OGGETTO: Lavori di realizzazione degli interventi di riqualificazione dei giardini del lago.

ORDINE DI SERVIZIO

n. 3

Pianta delle PLATEA di FONDAZIONI

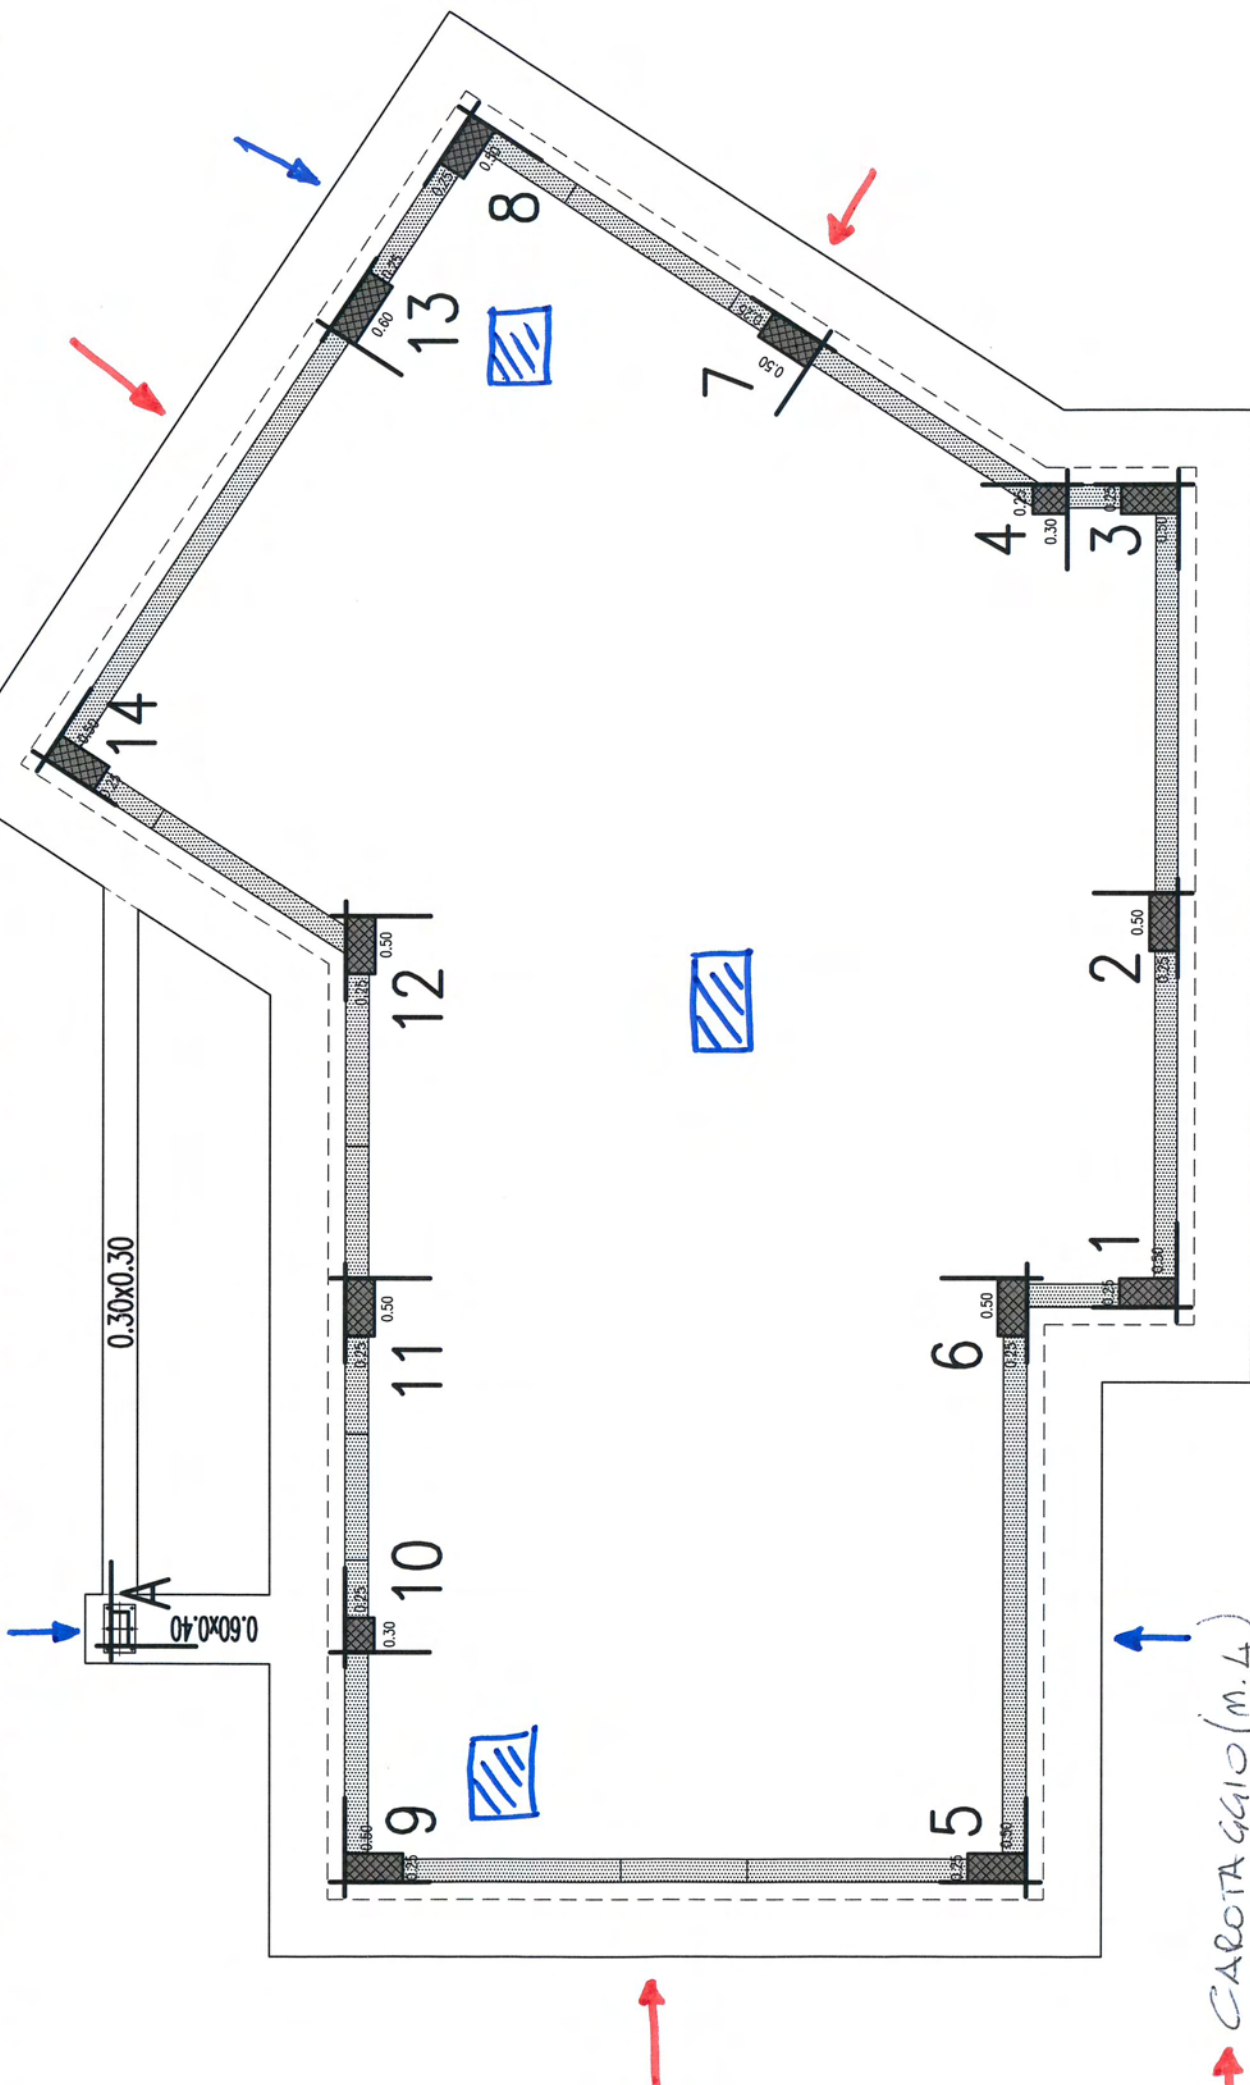
all'impresa affidataria di eseguire i saggi e le prove (carotaggi) indicate nell'elaborato grafico allegato al presente ordine di servizio.

In particolare all'esecuzione dei saggi su copriferro provvederà l'impresa affidataria mentre per il controllo della resistenza del calcestruzzo in opera l'impresa dovrà incaricare un laboratorio ufficiale di cui all'art. 59 del DPR 380/2001 che provvederà ad eseguire e certificare le prove sulle carote estratte.

- CAROTAGGIO (M. 4)
- SAGGIO VERTICALE SU COPRIFERRO 30x30 cm (M. 3)
- SAGGIO IN PIANTA SU COPRIFERRO 30x30 cm (M. 3)
